Expediente:	053760444313
Radicado:	RE-00943-2025
Sede:	REGIONAL VALLES
Dependencia:	DIRECCIÓN REGIONAL VALLES
Tipo Documental:	RESOLUCIONES
Fecha:	14/03/2025
Hora:	14:15:57
Folios:	11

RESOLUCION

POR MEDIO DEL CUAL SE OTORGA UN PERMISO DE VERTIMIENTOS Y SE ADOPTAN OTRAS DISPOSICIONES

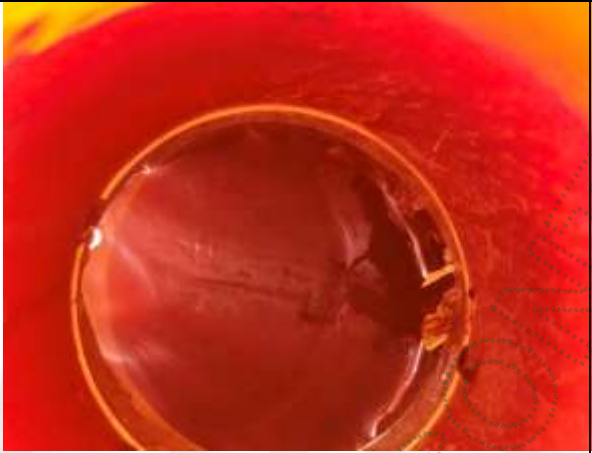
Se realizo visita el 25 de octubre del 2024, en compañía del señor Fredy Castro Mazo (Consultor de la empresa Conexión Ambiental – CC. 70582602), asistiendo por parte de Cornare David Mazo Blanco. En el recorrido se halló lo siguiente:

- En el predio existen una vivienda y un establo para equinos (en el momento se pudieron observar los caballos).

- Por el lindero sur-occidental discurre una fuente Sin Nombre, con una ronda hídrica promedio de 10 metros.
- La actividad económica consiste en la administración de equinos (actividades de apoyo a la ganadería).

- Los vertimientos domésticos son generados por una vivienda (unidades sanitarias, lavamanos, duchas, cocina) y por las unidades sanitarias existentes en la zona de establos.

- Los vertimientos domésticos de naturaleza equina, son generados en el establo, por el proceso de limpieza de los equinos (se les realiza lavado de cuerpo entero con agua y jabón).

- Para el manejo de las aguas residuales domésticas se tienen dos (2) sistemas de tratamiento de aguas residuales domésticas (STARD 1 y 3) prefabricados marca ROTOPLAST, uno para la vivienda principal y otro para la zona del establo. **Estos sistemas serán completamente modificados, y sus partes que aún son funcionales serán utilizadas para implementar un solo sistema de aguas residuales domésticas.**

- Para el manejo de las aguas residuales domésticas de naturaleza equina se tiene un STARD 2 construido en mampostería, que se localiza al lado del STARD 1 prefabricado del establo. **Este sistema también será modificado para cumplir con parámetros de norma utilizando parte de la infraestructura existente que aún es funcional.**

- Las descargas de los tres sistemas se realizan a una Fuente Sin Nombre (FSN) que discurre por uno de los linderos.
- Las descargas actualmente se están realizando al suelo, en zona de la ronda hídrica de la FSN, de tal forma que discurren por la superficie hasta llegar al cauce de la fuente.

- Los STARD prefabricados no tienen cajas de registro, pero el STARD en mampostería si tiene tuberías con acceso para la revisión del estado del efluente tratado proveniente del aseo de los equinos.

- Actualmente parte de la escorrentía de **aguas lluvia ingresa al STARD 2** en mampostería para el manejo de las aguas residuales domésticas de naturaleza equina.
